**Dotyczy:** postępowania o udzielenie zamówienia publicznego prowadzonego pod nazwą „Dostawa urządzeń infrastruktury sieci SD-WAN dla platformy chmurowej integracji danych Komendy Głównej Państwowej Straży Pożarnej” – znak sprawy: BF-IV.2370.12.2024 – ogłoszenie o zamówieniu zostało opublikowane w Dzienniku Urzędowym Unii Europejskiej pod nr 529292-2024 („**Postępowanie**”).

## **ODWOŁANIE**

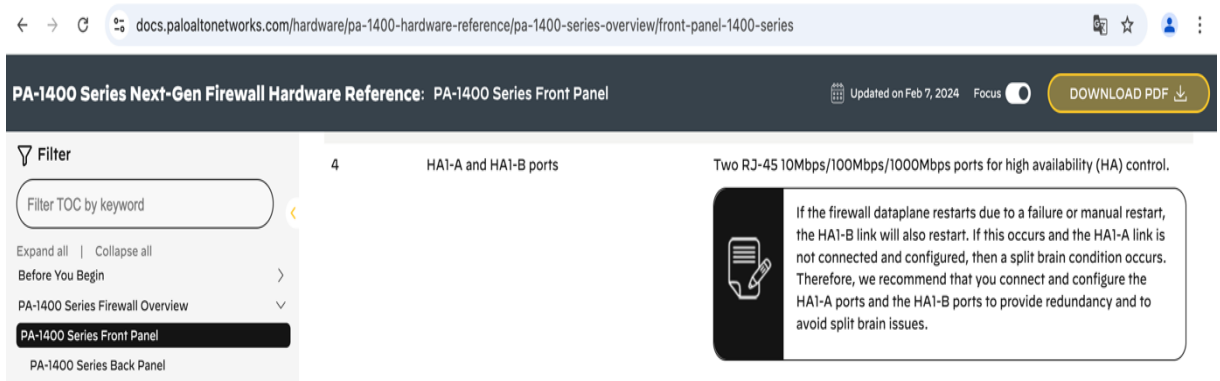
2.16 Dla zapewnienia redundancji połączeń w konfiguracji wysokodostępnej HA (ang. high-availability) wykorzystywane są na firewallach PaloAlto dedykowane, specjalnie dla tej funkcji zaprogramowane w ramach architektury sprzętowej porty HA – co prezentuje ilustracja płyty czołowej urządzenia PaloAlto PA-1420 [porty oznaczone cyframi 4 i 5 i port HSCI (cyfra 3)] dostępnej na oficjalnej stronie WWW producenta pod linkiem:

2.17 Wyżej wymienione porty są portami miedzianymi (standard RJ45) o prędkości 100Mbps/1000Mbps (1Gbps), czyli o prędkości, jakiej oczekuje w wymogach z pkt. 50 lit. e (str. 11 OPZ) oraz z pkt. 1 lit. e (str. 21 OPZ). Jednocześnie potwierdza to oficjalny opis producenta na jego stronie internetowej (link w punkcie 2.16 odwołania), gdzie oznaczono je jako HA1-A i HA1-B (ilustracja fragmentu oficjalnej dokumentacji poniżej):

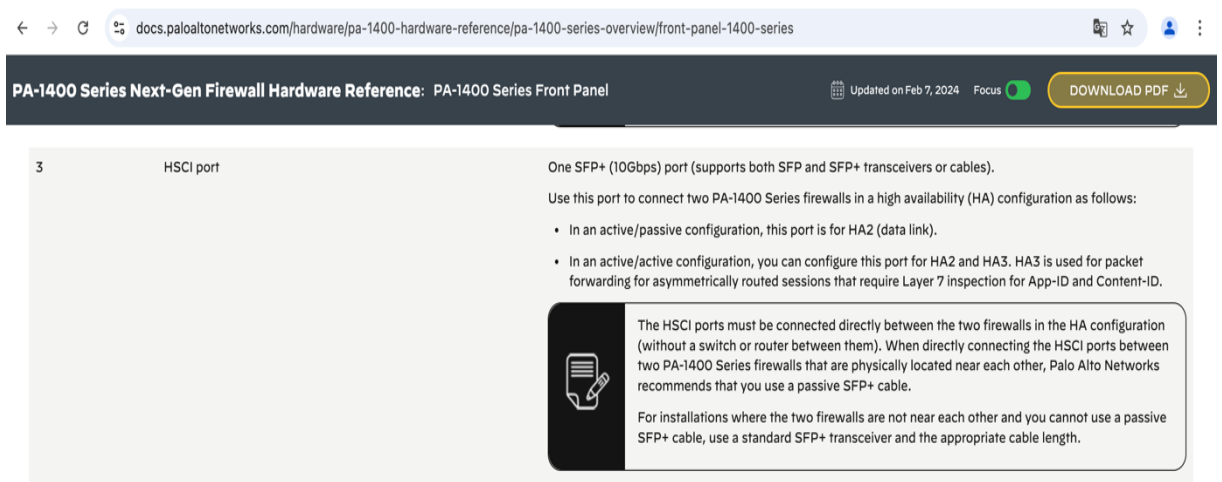
2.19 Zestawiając na urządzeniach producenta PaloAlto tryb pracy HA celem zapewnienia redundancji, w przypadku awarii linków, bądź samych portów ethernet (nie wspominając o awarii całego urządzenia), należy wykorzystać na urządzeniu oba dostępne porty HA1-A i HA1-B. Jednak, jak wykazano, są to

porty RJ45 o prędkości zaledwie osiagajacej szybkość 1Gbps (nie wspieraja one z definicji standardu mGIG o wyzszych prędkościami w rodzaju 2.5Gbps bądź 5Gbps) i nie realizuja one funkcji agregacji ruchu na linkach, gdyz ich celem jest zapewnienie funkcji kontrolnych i komunikacyjnych między tak połączonymi urządzeniami bezpieczeństwa.

2.20 Oznacza to, że dla realizacji funkcji HA (oba urządzenia firewall będą używały ww. dedykowanych portów o prędkości właśnie do 1Gbps i nie będzie na nich możliwości uruchomienia prędkości 2.5Gbps czy nawet 5Gbps. A przecież szybkość 5Gbps dostępna na 8 portach liniowych ma być jednym z koronnych argumentów, na jakie powołuje się Zamawiający dla zapewnienia redundancji połączeń w trybie wysokiej dostępności HA.

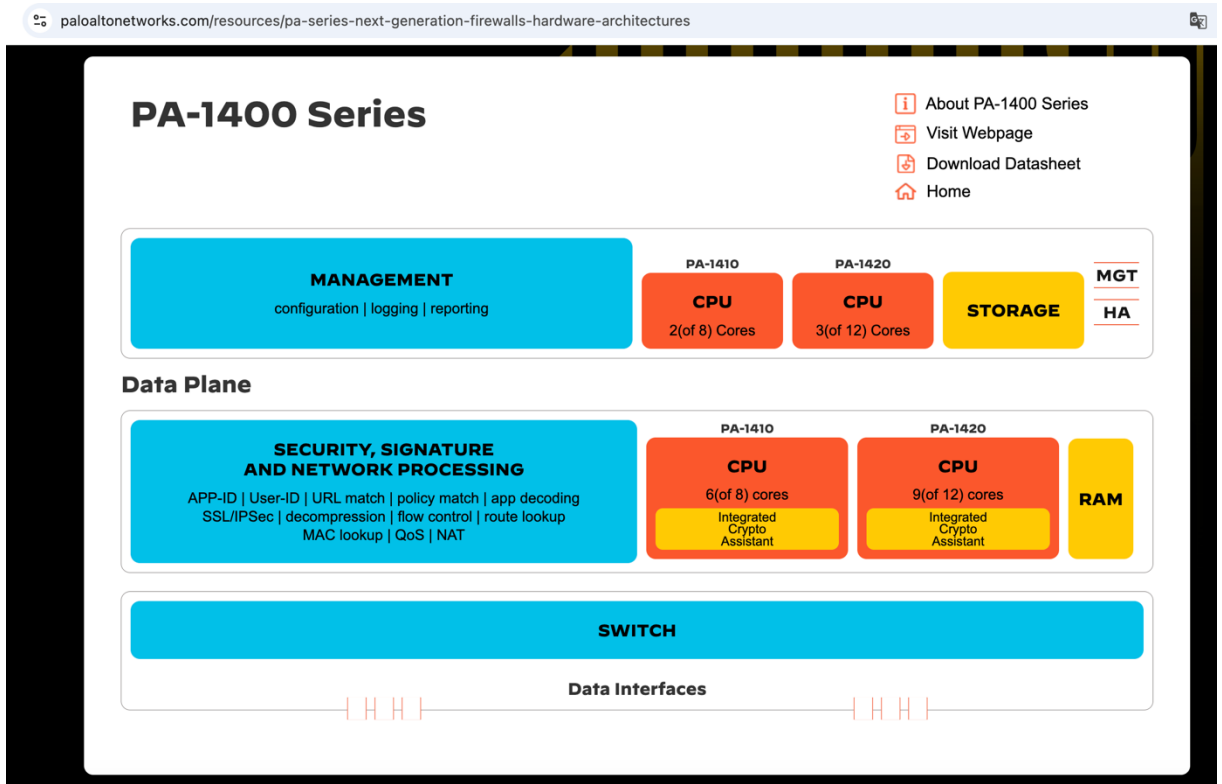
2.21 Dodatkowo, przy realizacji funkcjonalności HA w trybie active-passive bądź active-active wykorzystywany jest (jeśli dana platforma go tylko posiada) dedykowany port wysokiej przepływności oznaczany jako HSCI (High Speed Chassis Interconnect) – w przypadku produktu producenta PaloAlto PA-1420 jest to port w standardzie SFP+ definiowany przez wymienną wkładkę światłowodową o szybkości 10Gbps, co potwierdza poniższa ilustracja z oficjalnej dokumentacji producenta:

2.22 Producent PaloAlto wyraźnie wskazuje w publicznie dostępnej dokumentacji, iż dla realizacji funkcjonalności HA należy wykorzystywać udostępnione przez producenta na urządzeniu dedykowane do tej funkcji porty (mniejsze i tańsze urządzenia tego producenta faktycznie mogą takich możliwości nie posiadać ze

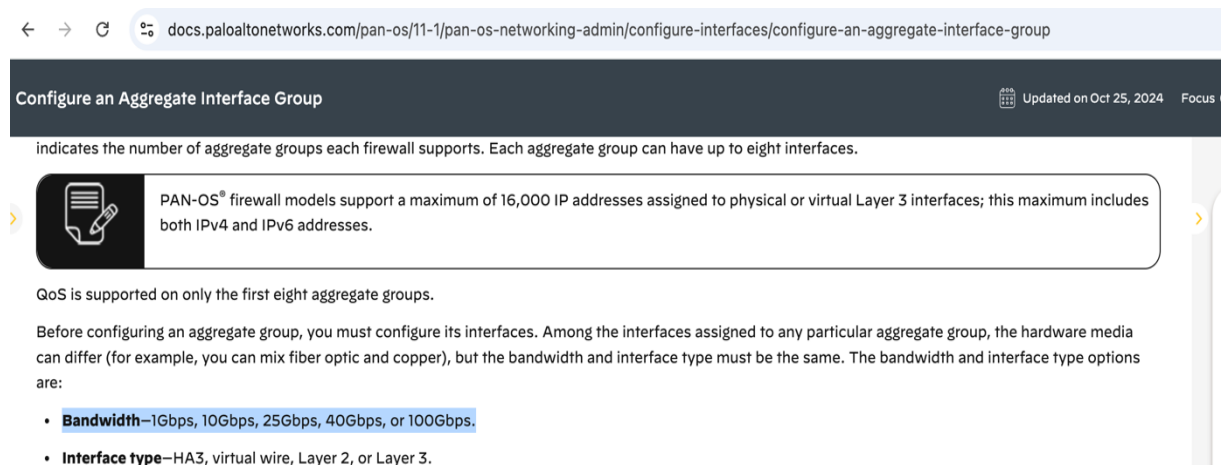
2.29 W tym celu wystarczy przecież porównać wymagania wydajnościowe, jakie ma spełniać w ocenie Zamawiającego oferowany model. Urządzenie z włączonymi funkcjonalnościami ochrony rozpoznawania i kontroli aplikacji, włączonymi

modułami: IPS, Antywirus, Antyspyware, włączoną kontrolą plików oraz włączonym logowaniem, czyli trybie maksymalnej ochrony praktycznie wszystkich typowych kanałów komunikacji sieciowej, posiadają wydajność min. 5Gbps (bądź 5.5Gbps – rozbieżność w opisie Zamawiającego) - według oficjalnej, aktualnej karty katalogowej dla PA-1420 jest to aktualnie 6.2Gbps).

- 2.30 Przy założeniu, iż jest to sumaryczna wydajność urządzenia, jest ona równa zaledwie łącznej przepływności zaledwie nieco ponad 3 portów 1Gbps pracujących w trybie full-duplex czyli z transmisją 2-kierunkową z max. wydajnością takiego łącza ( $3 \times 2 \times 1\text{Gbps} = 6\text{Gbps}$ ). Pojedynczy port SFP+ o prędkości 10Gbps (pracujący w trybie full-duplex z sumaryczną prędkością transmisji 2-kierunkowej sięgającej 20Gbps) wysyca całkowicie specyfikowany firewall w trybie pracy z włączonymi wymaganymi modułami ochronnymi urządzenia NGFW.
